Dirección de Infraestructura Cultural

27 de julio del 2018

Mantenimiento y quien suscribe, la Arq. Virginia Pérez Tolentino de la Dirección de Infraestructura Cultural, para evaluar las condiciones físicas de la Academia de Música Prof. Julio A. Santana (CAMÚ) Escuela de danza y Teatro municipal (EDATM) detalladas a continuación:

ACADEMIA DE MÚSICA PROF. JULIO A. SANTANA (CAMÚ)

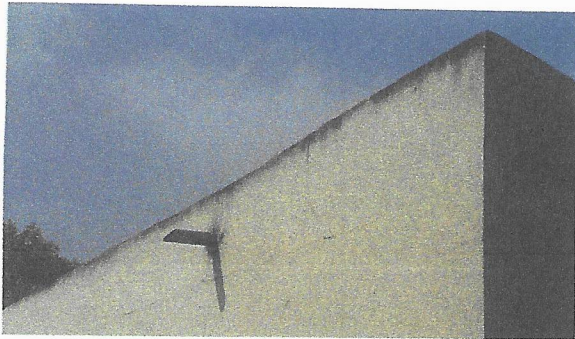
- Acumulación de basura en techo obstruyendo los desagües.
- Deterioro y grietas en el fino de techo

- Filtraciones graves en losas que se muestran en todos los espacios provocando humedad, manchas de moho y oxido (techo, muros, piso) y desprendimiento de la pintura (techo y muros).

1. Limpieza y canalización de todo techo.
2. Impermeabilización general
3. Reposición de tubos de desagüe faltantes.
4. Resane de techo y muros con daños por filtración.
5. Pintura general.
6. Reparación de la electricidad en salida de luz cenital quemada, reposición lámparas faltantes.
7. Habilitar áreas de almacenamiento con anaqueles.
8. Suministro de mobiliario nuevo.

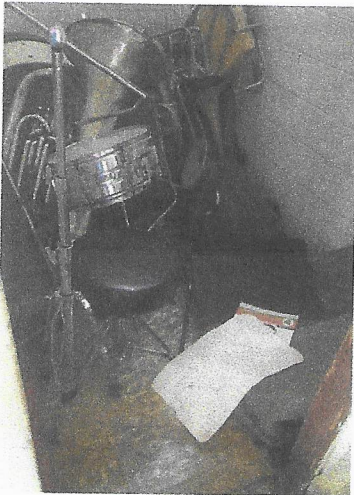
- Puerta de closet gravemente carcomida
- Deterioro del mobiliario

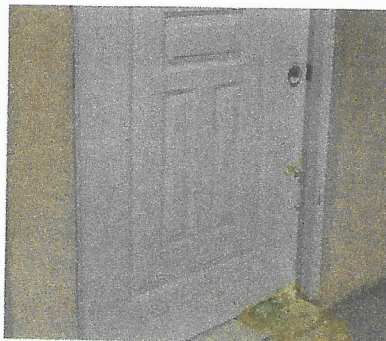
- Desorden en los espacios de almacenamiento, falta de mobiliario para este fin

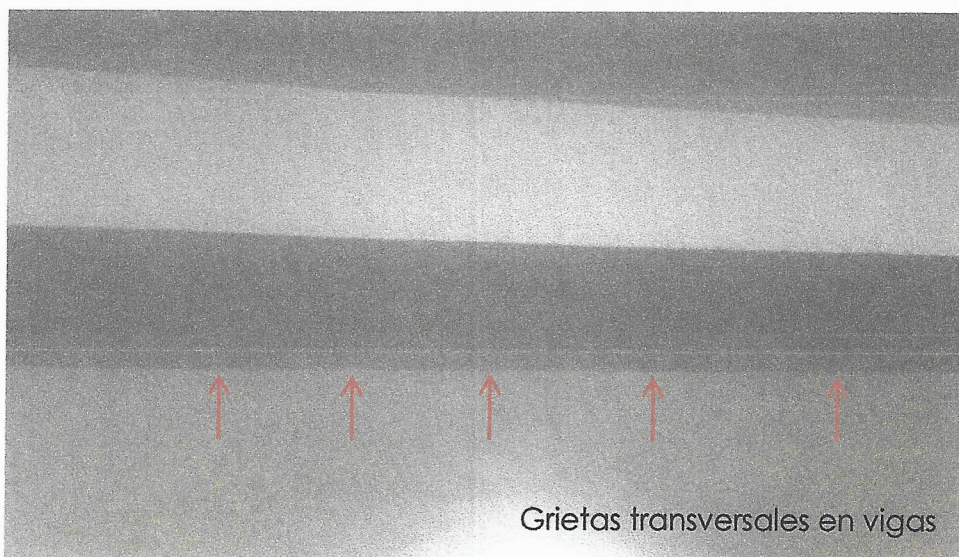
- La viga del salón de danza y uno de sus apoyos, han empezado a ceder debido a la sustracción de la columna central. Esto representa un grave

peligro para la estructura y por ende las personas que utilizan el salón.
Consideramos este **caso de EMERGENCIA** y **hacemos saber el potencial peligro de colapso de esta estructura de presentarse un movimiento telúrico.**

1. Consideramos urgente e importante proteger estructura del actual salón de danza y reutilizar este espacio para otros usos.
2. Como hemos observado y por peticiones de los profesores de la escuela recomendamos la construcción de un salón de danza que cumpla con los requerimientos técnicos adecuados y espacio para alojar una mayor cantidad de estudiantes.
3. El fino del techo debe ser removido y vaciado nuevamente con las pendientes adecuadas, Zabaleta, empañetando los vuelos y agregando nuevas tuberías de desagüe. Por ultimo debe aplicársele impermeabilizante.
4. Colocación de piso en actual salón de danza.
5. Habilitar un almacén de vestuario más grande.
6. Habilitar espacios de vestuarios.
7. Rehabilitar los dos baños.
8. Optimizar las áreas de espera y oficina.
9. Pintura para toda la edificación.

Grietas transversales en vigas

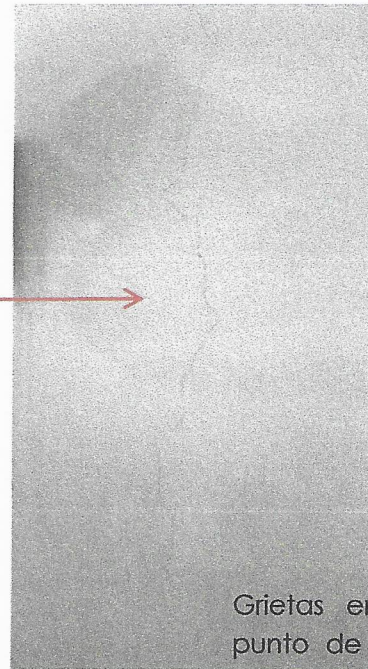
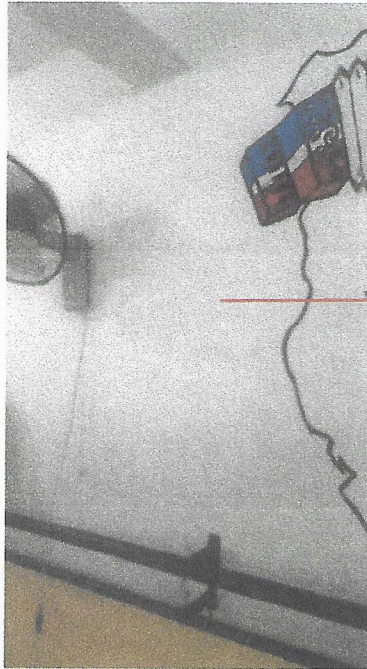
Grietas en muro,
punto de soporte

Piso en linóleo

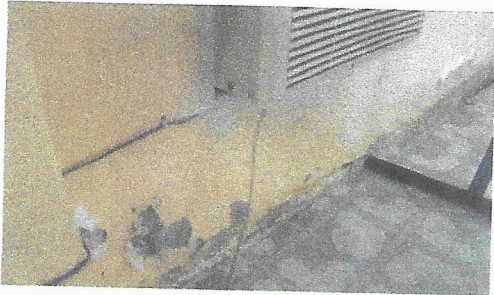
- Salón de danza presenta espacio reducido para la cantidad de alumnos.
- Piso del salón de danza no es el adecuado para esta actividad.

comején

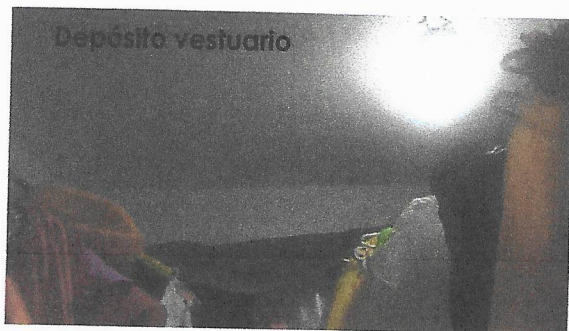
- Desprendimiento de aplanado en ventana.
- Comején en paredes y alero exteriores parte posterior. Muros exteriores sin pintura.

- Filtraciones por dos huecos de acondicionadores de aire de pared y ventanas.
